## QUESTION

La commission apprécierait recevoir vos réactions à propos du rapport ci-joint, rapport rédigé par le Laboratoire de recherche en explosifs de Ressources naturelles Canada dans le cadre du processus TERMPOL du projet Rabaska. La commission est particulièrement intéressée à recevoir vos réactions et commentaires à propos de ce qui est de:

Ce rapport produit par le Laboratoire de recherche en explosifs de Ressources naturelles Canada (RNCAN) dans le cadre du processus TERMPOL du projet Rabaska date de juin 2006.

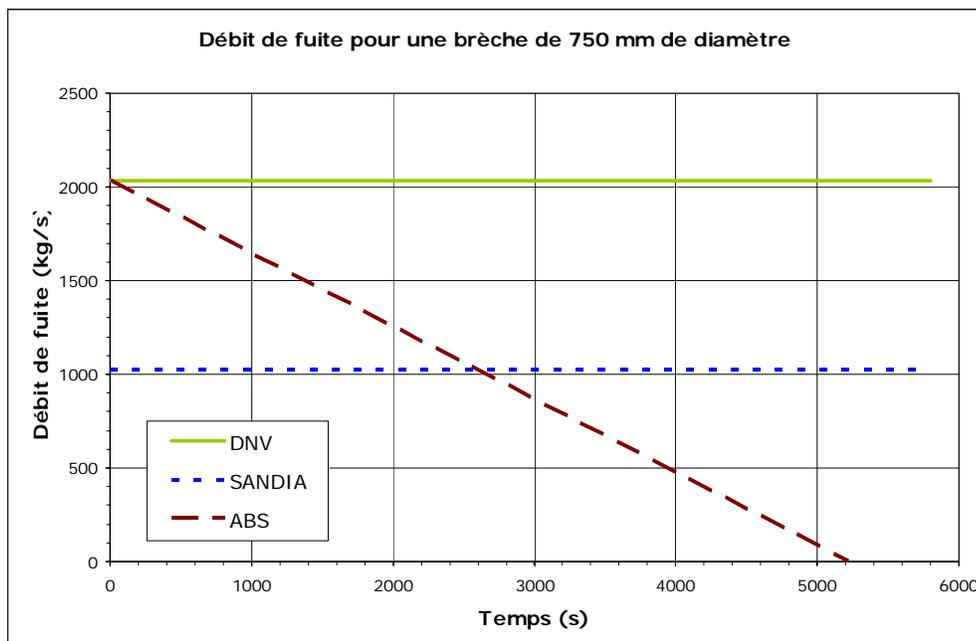
*DNV proposes that the determination of a hazard zone due to thermal flux from pool fires be based on what they term as a “sustainable pool size” rather than a maximum pool size. ...*

*Thus it is very important to justify this 50% reduction, particularly since it was not apparently used by other organizations in previous analyses, where larger thermal hazard distances were calculated.”*

Nous renvoyons le lecteur au rectificatif général n° 22 sur l’utilisation de la nappe à l’équilibre ou de la nappe initiale (voir annexe 1).

**Figure 1 – Courbes de risque individuel pour le méthanier à quai et les bras de déchargement**

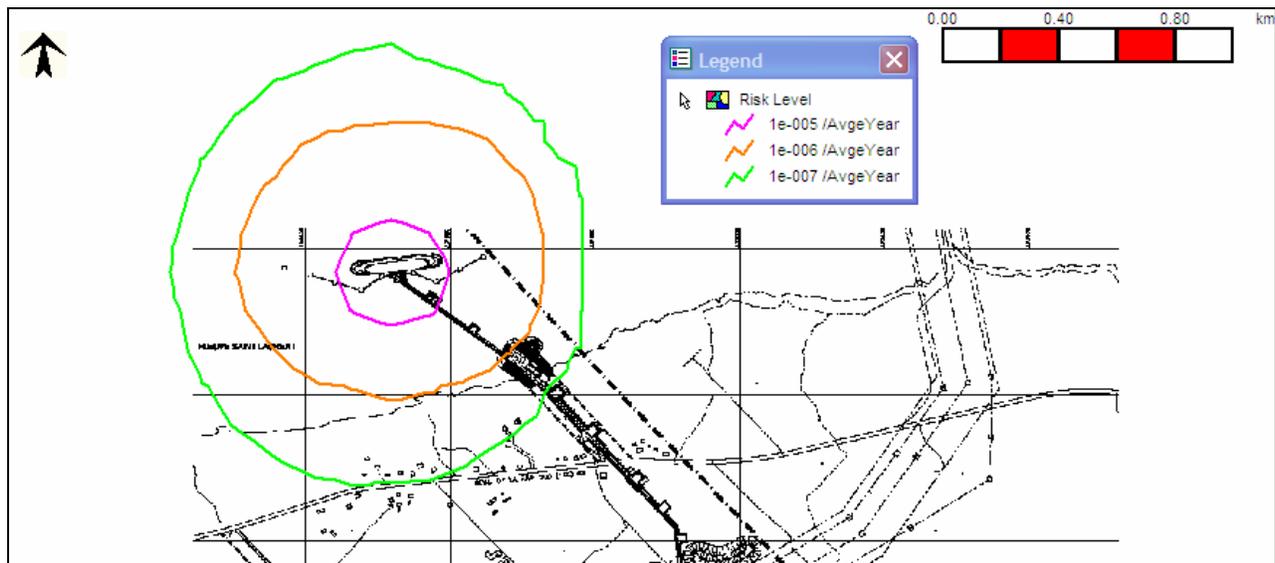
- V. la méthodologie suivie en matière d'élaboration de l'arbre d'événements (Fault Tree), et de l'évaluation des risques (notamment pour ce qui est de l'absence d'évaluation plus précise du nombre de victimes, et de l'utilisation de données démographiques des zones habitées le long du chenal de navigation);

La figure 1 donne les isocontours de risque pour un méthanier à quai. Ces courbes de risque sont calculées en tenant compte des scénarios suivants :

Pour le méthanier à quai, il n'y a aucun bâtiment ou résidence dans l'isocontour  $10^{-6}$  par an. 12 résidences sont situées entre le niveau  $10^{-6}$  et le niveau  $10^{-7}$ , qui est le niveau de risque négligeable.

Figure 1 : Diamètre de la nappe en fonction de la taille de la brèche

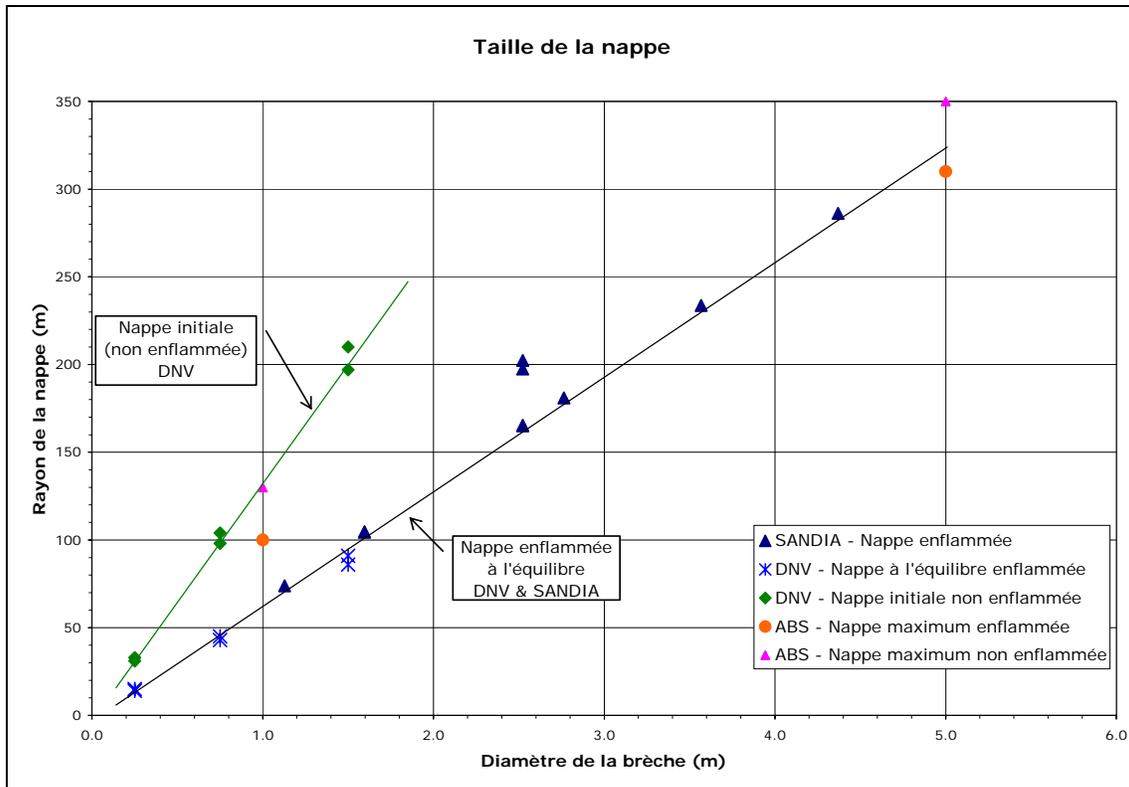
*"8. Provide more complete justification for the selection of the small hole size (0.44 m<sup>2</sup>, 0.75 m) as opposed to the larger hole size (1.5 m<sup>2</sup>, 1.38 m) suggested by Sandia."*

Par contre, SANDIA utilise un taux de combustion plus faible que DNV et ABS, cela conduit à prédire une taille de nappe à l'équilibre plus importante pour un même débit de fuite. Cependant, comme SANDIA utilise un débit de fuite plus faible, ces deux effets se compensent (voir illustration à la figure 1, montrant le bon accord entre DNV et SANDIA).

- Figure 1 : Diamètre de la nappe en fonction de la taille de la brèche. On notera le très bon accord entre la taille de nappe calculée par SANDIA et la nappe à l'équilibre de DNV. On notera aussi que la taille de la nappe d'ABS (sans inflammation) est la même que celle de DNV (nappe initiale – sans inflammation)
